710 - INSP  
 ISO/IEC 17020  
 Origineel verslag

## Controlebezoek - Periodiek [Hfst 6.5]

Verslagnummer: 33/16072024/36787/1/1

Inspectie adres: Ketterijstraat 59, 9988 Sint-Laureins (België)  
 De fundering dateert van: Voor 1 oktober 1981  
 Type: Controlebezoek - Periodiek [Hfst 6.5]

## Elektrisch bord

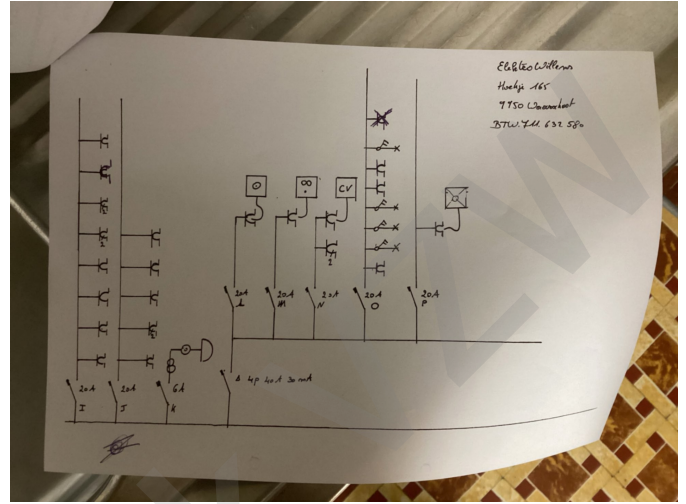
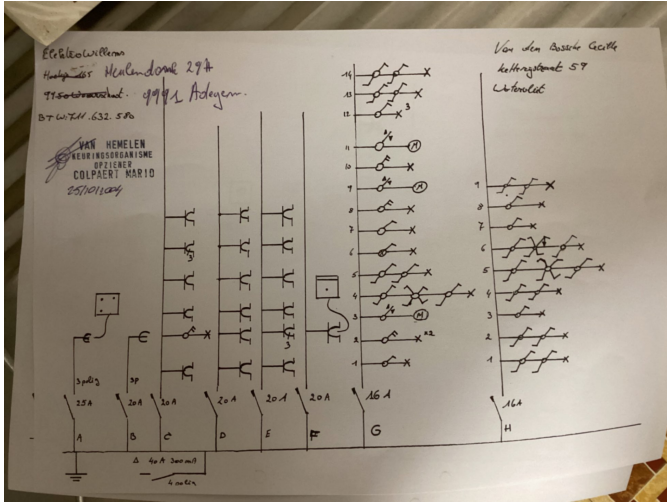
- Aansluitingen en samenvoegingen, verbindingen of aftakkingen van kabels werden niet uitgevoerd in overeenstemming met de regels van de kunst. - oAfd 5.1.1.2; Afd 1.4.1; Afd 1.4.2; Afd 5.2.6
- De beschermingsindex tegen rechtstreekse aanraking van de verlichting, stopcontacten en/of schakelaars is niet voldoende. Plaats afscherming, dekseltjes, kapjes, - oAfd 4.2.2.3
- Het eendraadsschema en situatieplan zijn niet aanwezig. - oAfd 3.1.2.1
- Het eendraadsschema en/of het situatieplan werden niet opgesteld met de correcte symbolen en notities. - Afd 2.13.; Afd 3.1.2
- Een of meerdere stopcontacten zijn niet van kinderbeveiliging voorzien. - oAfd 4.2.2.3.b; Afd 8.2.1; Afd 8.2.2
- Het verdeelbord is onvoldoende gemarkeerd. Individuele markering, voedingsspanning en/of gevarendriehoek ontbreken. - oAfd 3.1.3.3; Afd 9.4.1
